PROGETTAZIONE DEFINITIVA ED ESECUTIVA, COORDINAMENTO DELLA SICUREZZA IN FASE DI PROGETTAZIONE, VALUTAZIONE DI IMPATTO AMBIENTALE, DEL RADDOPPIO DELLA TRATTA PALO DEL COLLE - GRUMO APPULA DELLA LINEA BARI-MATERA

Elaborato EG0039		Pratica 18021_DAR	ELABORATI GENERALI Riscontro Nota prot 2948 del 03.03.2021 della Soprintendenza A.B.A.P. della città metropolitana di Bari			
Scala -		Codifica elaborato DAR_3RZ039a				
A	OTTOBRE 2021	PRIMA EMISSIONE	L.LEPORE	C.STANO	P.STASI	M.RASIMELLI
Rev.	Data	Motivazione	Redatto	Verificato	Approvato	Autorizzato

RISCONTRO AL PARERE DEFINITIVO ESPRESSO CON NOTA PROT. 2948 DEL 03.03.2021 DALLA SOPRINTENDENZA ARCHEOLOGICA, BELLE ARTI E PAESAGGIO PER LA CITTÀ METROPOLITANA DI BARI.

Stralcio elaborato DAR_3DV011a di Progetto Definitivo con evidenza della soluzione adottata in fase di realizzazione in linea con le indicazioni di cui alla Nota 2948/21

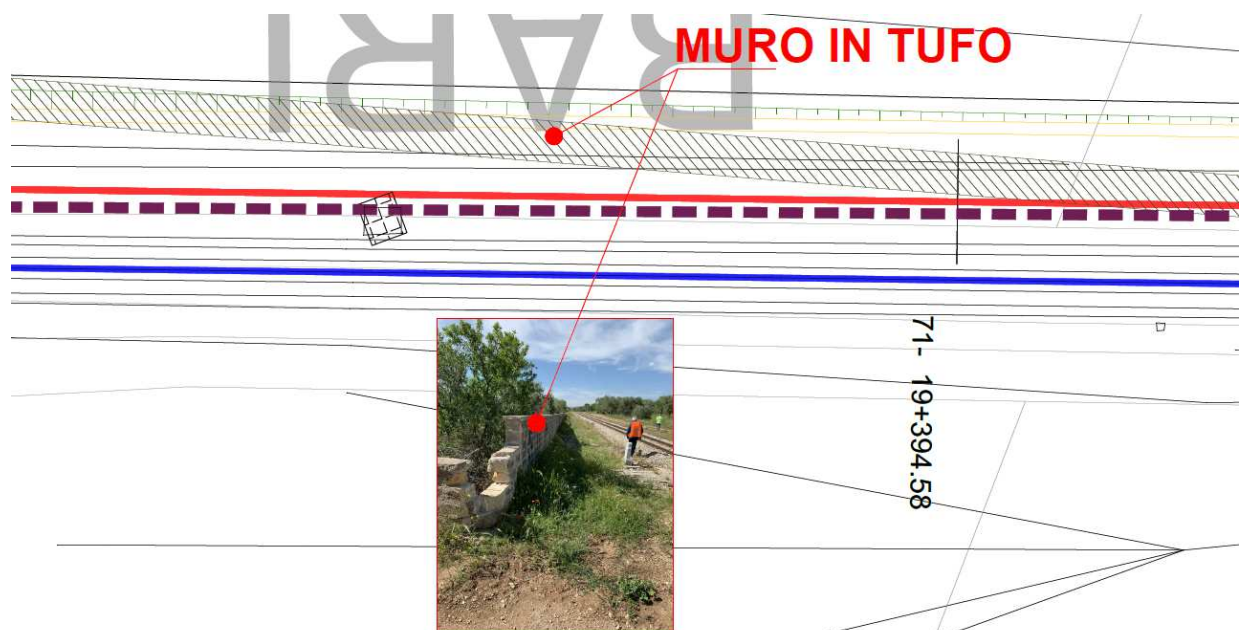
1.B Ricostruzione di tutte le murature a secco, oggetto di demolizione, in posizione arretrata e coerente del tracciato ferroviario [...]

Come meglio specificato nella Relazione Paesaggistica integrativa tutti i muretti a secco interferenti con il tracciato verranno smontati con recupero del materiale che verrà conservato per essere riutilizzato nella costruzione dei nuovi muretti a secco. Gli stessi saranno ricollocati in posizione arretrata e coerente al nuovo andamento del tracciato ferroviario e posti in opera secondo le tecniche della tradizione locale.

I previsti nuovi muretti a secco saranno realizzati con materiale lapideo in analogia a quello dei muretti esistenti e, sempre, secondo le tecniche della tradizione locale .

In linea con le prescrizioni di cui all'Elaborato del PPTR 4.4.4. "Linee Guida per la tutela, il restauro e gli interventi sulle strutture in pietra a secco della Puglia" a rettifica di quanto riportato nell'elaborato Tav. DAR_3DV011a riferito alle Sezioni tipo, lo strato di livellamento in calcestruzzo magro dello spessore di cm10 previsto per i muretti a secco nei casi di terreni cedevoli, verrà eliminato a vantaggio di interventi che prevedono la costipazione del terreno con materiali permeabili da porre in opera secondo le tecniche della tradizione locale.

Si specifica inoltre che ove possibile verrà preservata la vegetazione spontanea esistente mediante il recupero delle radici e il loro reimpianto in posizione attigua ai muretti a secco.

Stralcio elaborati DAR_3DV013a e DAR_3DV015a di Progetto Definitivo con evidenza dei muri richiamati in Nota

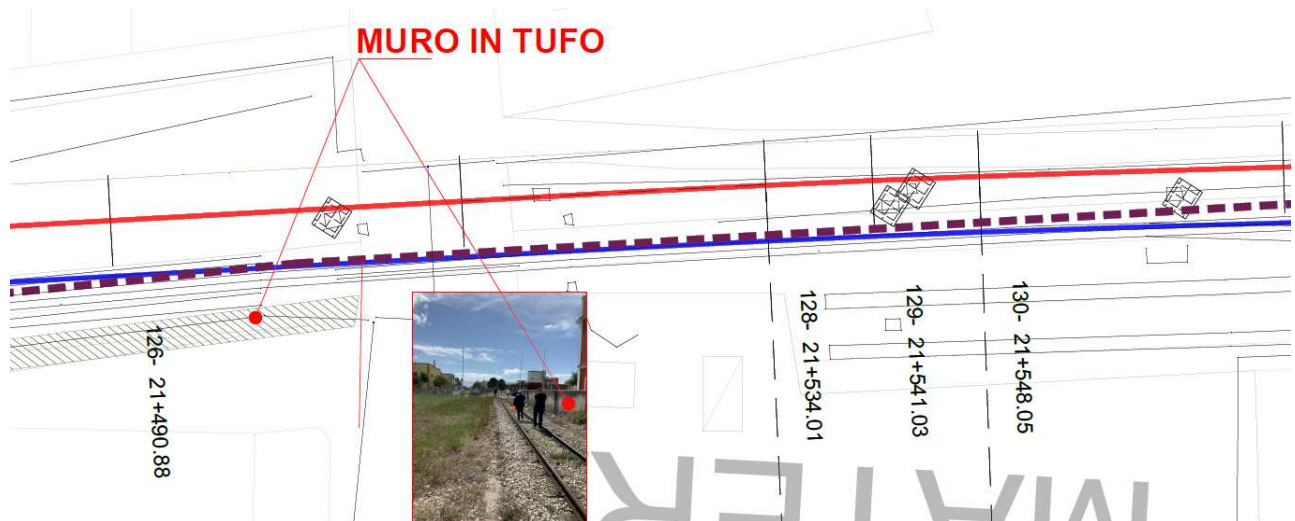
2.B Le murature in tufo, oggetto di demolizione nel progetto, dovranno essere oggetto di successiva ricostruzione, con recupero dei materiali pre-esistenti (cfr TAV DAR_3DV013a, DAR_DV015)

Le murature in tufo riferite ai muretti posti a delimitazione delle proprietà private interferenti con il tracciato e individuate negli elaborati progettuali TAV DAR_3DV013a e DAR_DV015 saranno smontati con recupero del materiale e ricollocati in opera per la formazione delle nuove recinzioni secondo le nuove definizioni del limite di proprietà in coerenza con l'andamento del nuovo binario.

Stralcio elaborato DAR_3DV011a di Progetto Definitivo,

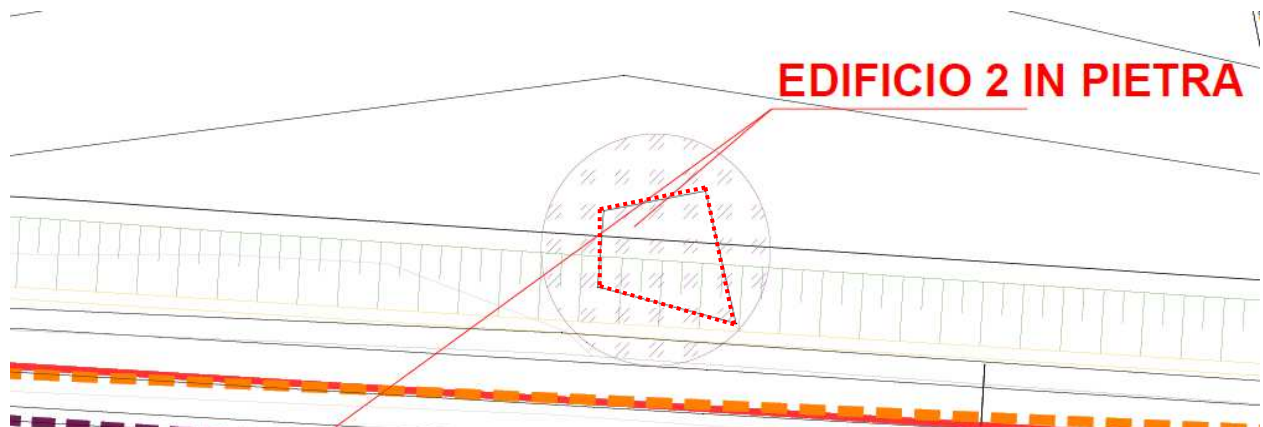
3.B il cd. “Edificio in pietra 2” (cfr. Tav. DAR_3DV011a), sulla base della fotografia allegata sembrerebbe una lamia, tale elemento deve essere pertanto conservato piuttosto che demolito. Il percorso del nuovo binario deve garantire la conservazione dell’elemento e di un suo adeguato intorno.

A seguito di ulteriori sopralluoghi in loco è stata possibile verificare la distanza dell’edificio in pietra 2 rispetto al nuovo binario di progetto definitivo la quale risulta sufficiente a consentire la conservazione di detto manufatto. Si prevede comunque lo smontaggio e rimontaggio del muretto a secco in posizione sufficientemente arretrata rispetto al nuovo binario e la valorizzazione dell’edificio in oggetto.

Si specifica comunque che in caso di leggeri e necessari scostamenti del nuovo binario che potranno scaturire in fase di progettazione esecutiva e che determinano l'interferenza con l'edificio indicato, si procederà allo smontaggio e al rimontaggio dell'edificio in posizione arretrata, rispettando la stessa conformazione planimetrica e utilizzando lo stesso materiale rimosso. Dello stesso sarà preventivamente prodotto opportuno rilievo e documentazione fotografica dello stato di fatto e verrà richiesta apposita autorizzazione ai sensi dell'art 21 del Dlgs 42/2004..

Si evidenzia inoltre che l'eventuale intervento sul manufatto verrà condotto nel rispetto delle "Linee guida per il recupero, la manutenzione e il riuso dell'edilizia e dei beni rurali" 4.4.6 del PPTR.

Simulazioni Soluzione 2 prescelta da Progetto Definitivo

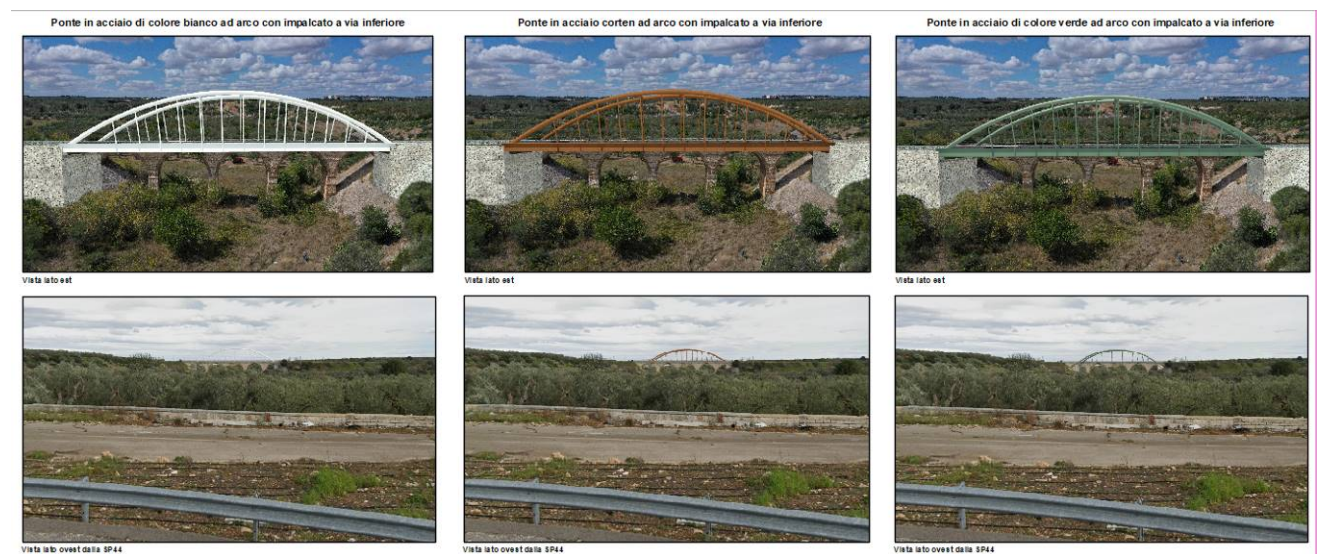
5.B- Le morfologia prescelta per il nuovo ponte Lamasinata, permette di realizzare per una luce di circa 60 m una campata unica, con fondazioni in opera nelle sponde dell'alveo. Tuttavia, la tipologia ad arco con via inferiore, prevista da progetto, risulta di difficile mitigazione nel contesto paesaggistico in cui si inserisce. La struttura si affianca al ponte a cinque campate arcuate e con paramento in muratura, presentando tuttavia, un ben più accentuato sviluppo altimetrico rispetto alla preesistenza. Ne consegue che il nuovo ponte, oltre ad oblittrare quasi completamente un lato della preesistenza, ne comporterebbe la percezione anche sul lato opposto rimasto libero, compromettendo anche da tale visuale l'immagine ormai consolidata del paesaggio del ponte a cinque arcate e non indagata nelle simulazioni tridimensionali di progetto. La cromia chiara prescelta per la struttura ad arco non migliora l'inserimento paesaggistico, accentuandone di fatto la presenza. [...]

La **soluzione 2 proposta dal progetto definitivo**, ha previsto la realizzazione del nuovo ponte Lamasinata sempre in affianco all'esistente ponte a 5 archi che accoglie il binario attuale, a campata unica di circa 60 m in modo da non avere pile in alveo. Per escludere le criticità evidenziate dalla soluzione 2, data la notevole luce, si è deciso di adottare la soluzione tipologica con ponte ad arco a spinta impedita con impalcato a via inferiore, anche al fine di non interferire con il franco idraulico. Tale soluzione è stata pertanto prescelta sia per semplicità esecutive che per ragioni estetiche e di inserimento paesaggistico.

In accordo con le indicazioni riportate nel suddetto parere della Soprintendenza, le simulazioni riferite alla soluzione 2 e 3, propongono differenti cromie della struttura in acciaio al fine di valutarne quella ritenuta più idonea per una migliore mitigazione dell'opera all'interno del contesto paesaggistico.

Sezione tipo complanare sezione stradale 3,00 m

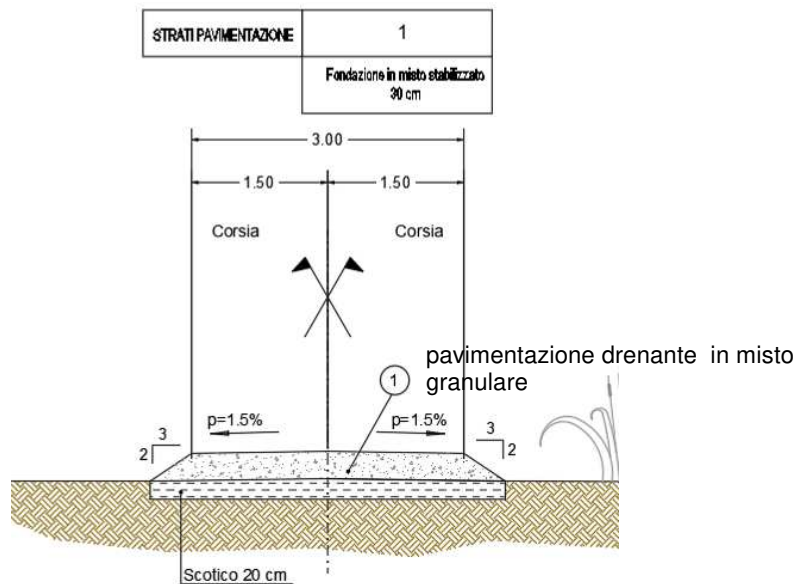
11.B - In via generale si dovrà favorire l'impiego di materiali naturali eco-compatibili e drenati. Tutti i nuovi marciapiedi, nonché i sentieri pedonali di servizio dovranno essere realizzati con pavimentazione in elementi drenanti e di cromia idonea al contesto.

Si specifica che, come già individuato negli appositi elaborati progettuali, per le strade complanari che costituiscono un collegamento interpodere consentendo il collegamento a fondi agricoli isolati è stata prevista una sezione stradale di 3,00 m costituita da una pavimentazione drenante in misto granulare stabilizzato dello spessore di 30 cm.

In riscontro alle indicazioni fornite si prevede una pavimentazione drenante “*tipo Ecodrain*” costituita da sottofondo drenante e strato finitura in cls drenante sp. 7 cm con pigmenti per colorazione a tutto spessore secondo cromie compatibili con il contesto rurale e, pertanto, variabili sulle tonalità di marrone.

Estratto Elaborato di Progetto Definitivo TAV DAR_3DV032a con individuazione dei corpi illuminanti e della ipotesi di sovrappasso

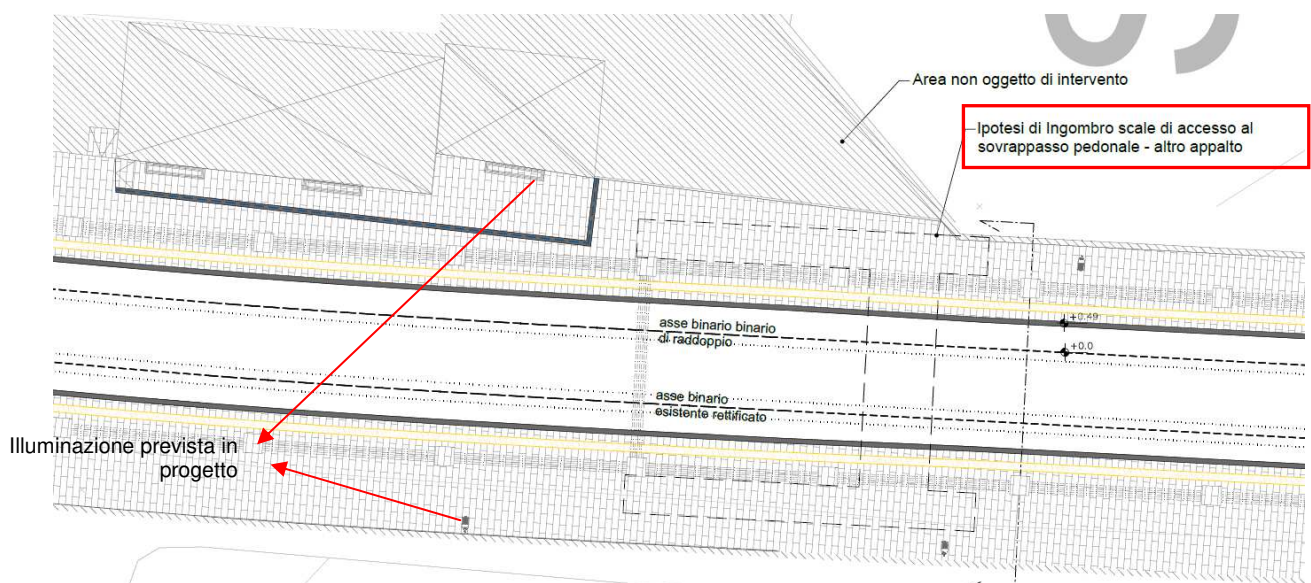
- 1- tipologia e posizione dei corpi illuminanti;**
- 2- tipologia delle rampe, delle scale e del parapetto in acciaio e vetro;**
- 3- le nuove banchine della stazione di Binetto dovranno essere realizzate con pavimentazione in elementi drenanti.**

1 - La posizione dei corpi illuminanti viene individuata nell'elaborato di Progetto Definitivo TAV. DAR_3DV032a,

In legenda dello stesso elaborato viene inoltre specificata l'installazione di n. 11 pali di illuminazione h = 6,00 e n. 3 plafoniere poste sul prospetto del fabbricato Viaggiatori.

2 – Si specifica che nel suddetto elaborato progettuale viene individuato con riquadro la sola ipotesi di ingombro delle scale accesso e sottopasso con evidenza che tale intervento sarà oggetto di altra progettazione – appalto.
